# Rez C novonavrhaný stav, M 1:50

## Rez C - novonavrhaný stav

Názov konštrukcie : C - novonavrhaný stav **so Styrodur**

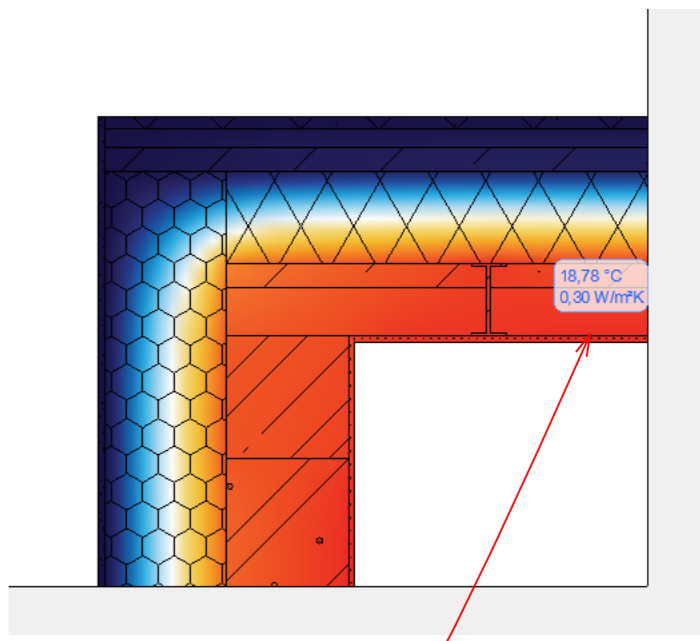
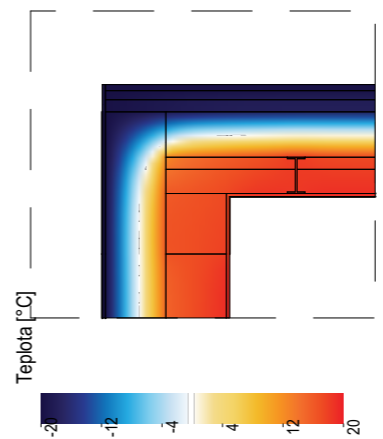
<del>naslapna vrstva exteriér</del>
<del>20 mm Betónová vyštápaná dlažba</del>
<del>30 mm Terče pod dlažbu v prípade dorovnanie spádu poteru</del>
<del>0 mm separačná geotextília</del>
<del>0 mm Fatrafol 810</del>
<del>0 mm separačná geotextília</del>
<del>40 mm cementový poter cemix</del>
<del>100 mm Styrodur 3035 CS</del>
50 mm Styrodur 3035 CS
0 mm stavebná fólia
0 mm Afaltový pásy
0 mm penetračný náter

~~zmenšením otvoru o 140 mm, pričom ostane zachovaná horná hrana otvoru~~

~~nové okno s rozširovacím profilom na spoločnej bráne~~

dobudovanie "atiky", oplechovania - realizačný projekt

výpočet z modelu v mieste vnútornej omiетки hovorí o cca 18,78 °C pri použití Styrodur 3035 CS
